改善箇所説明図

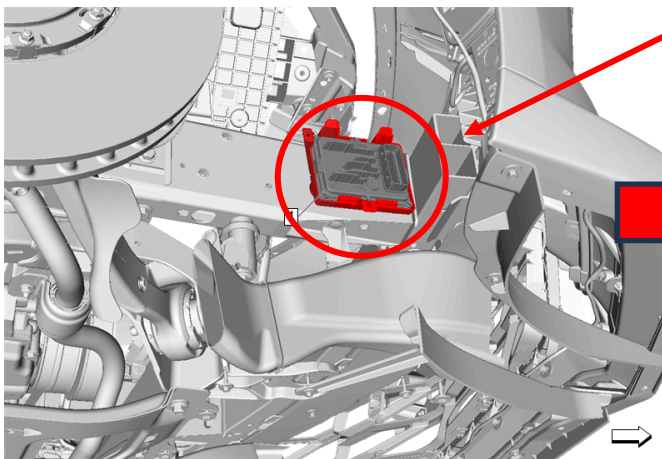
○ は、不具合箇所を示す

トランスミッションコントロールモジュールのソフトウェアにおいて、設計検討が不十分なため、特定の状況下で正しく制御できないことがある。そのため、最悪の場合、走行中にホイールがロックするおそれがある。

トランスミッションコントロールモジュールのソフトウェアを対策プログラムに書き換える。

運転席側 A ピラー(下側ドアヒンジの下)に橙色ペイントを塗布する。
